W odpowiedzi na wniosek Pana Radnego w sprawie **wyrównania krawężnika na ul. Polnej (przy Urzędzie Skarbowym) do poziomu ulicy** – w załączeniu przekazuję odpowiedź w tej sprawie.

Nasz znak: **SZDW.R-WR.4170.754.20.343.2022.A.W.**

Dotyczy: **„Rozbudowa drogi wojewódzkiej Nr 754 na odcinku od km 0+000 do km 1+912 w Ostrowcu Św. wraz z rozbudową mostu na rzece Kamiennej”**

Załączniki: Rozwiązanie projektowe zjazdów

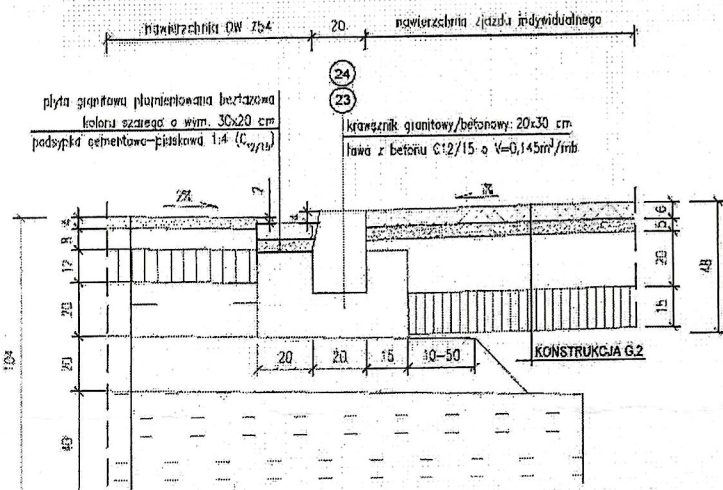
Starostwo Powiatowe w Ostrowcu Świętokrzyskim w nawiązaniu do naszego pisma znak: OR.III.0003.102.2024 z dnia 13.09.2024 r. będącego odpowiedzią na Pana interpelację w sprawie obniżenia krawężników betonowych wbudowanych przy ścieku przykrawędziowym na wysokości zjazdów prowadzących do Urzędu Skarbowego oraz na drogę wewnętrzną – ul. Doktora Eugeniusza Dziewulskiego w Ostrowcu Świętokrzyskim, przesyła w załączeniu kopię pisma znak: ŚZDW.R-WR.4170.754.20.343.2022.A.W. z dnia 23.09.2024 r. otrzymanego z Świętokrzyskiego Zarządu Dróg Wojewódzkich w Kielcach, stanowiącego odpowiedź w ww. sprawie.

Jednocześnie wyjaśniamy, iż zastosowane rozwiązanie na zjazdach z drogi wojewódzkiej nr 754 jest zgodne z dokumentacją projektową i polega na wyniesieniu krawężnika na zjazdach do 4 cm powyżej nawierzchni ścieku granitowego. Ściek granitowy jest posadowiony 2 cm niżej niż nawierzchnia jezdni. Rozwiązanie to ma na celu prawidłowe odwodnienie jezdni i odprowadzenie wód opadowych do wpustów kanalizacji deszczowej zlokalizowanych w przedmiotowym ścieku. Powyższe rozwiązanie jest zgodne z obowiązującymi przepisami i standardami.
